Datum 17 augustus 2020  
Betreft Conclusie en daarbij behorende argumenten op het  
SUUNTA rapport.

### Bevindingen rapport SUUNTA met 2x6 rijstroken op A27 Ring Utrecht

Dwarsdoorsnede van A27 ter hoogte van de bak bij landgoed Amelisweerd  
in de huidige situatie

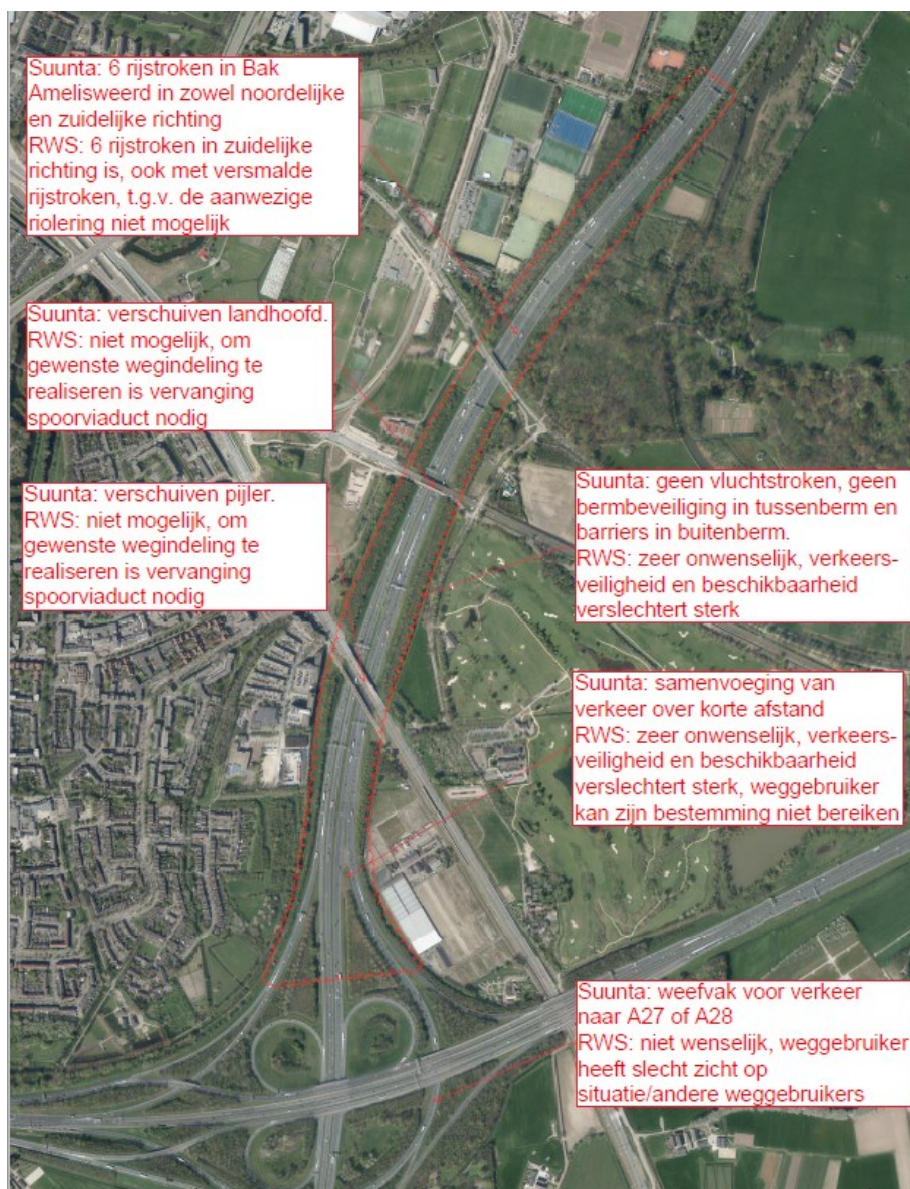
Naast de bevindingen op verkeersveiligheid, zijn er ook bevindingen gedaan op de maakbaarheid / inpasbaarheid. Het rapport van SUUNTA is een verkeerskundig advies waarbij niet is gekeken of het civieltechnisch maakbaar is. In het advies wordt bijvoorbeeld uitgegaan van een theoretische breedte van de bakconstructie. In deze theoretische benadering wordt er geen rekening gehouden met de daadwerkelijke bouw van de A27 en hoe de situatie buiten is. Er wordt

bijvoorbeeld geen rekening gehouden met de bestaande pijlers van de Koningsweg, met de hellingshoek van de weg, met afwatering middels een rioolsysteem en de diktes van de belijning (zie ook bijgevoegde tekening). Vanwege bovengenoemde is de werkelijk beschikbare breedte van de bak minder dan de theoretische breedte. Hieruit volgt de conclusie dat voor de door bureau SUUNTA onderzochte variant een verbreding nodig is van de betonnen bak in de verdiepte ligging van de A27. Daarnaast is in de SUUNTA variant ook een verbreding noodzakelijk ten zuiden van de betonnen bak, binnen de folieconstructie en dienen de landhoofden van de nabij gelegen spoorviaducten (en daarmee het hele viaduct) te worden vervangen.

Het verkeerskundig ontwerp van SUUNTA past dus niet binnen het bestaande profiel van de A27 en is zonder verbreding niet maakbaar.
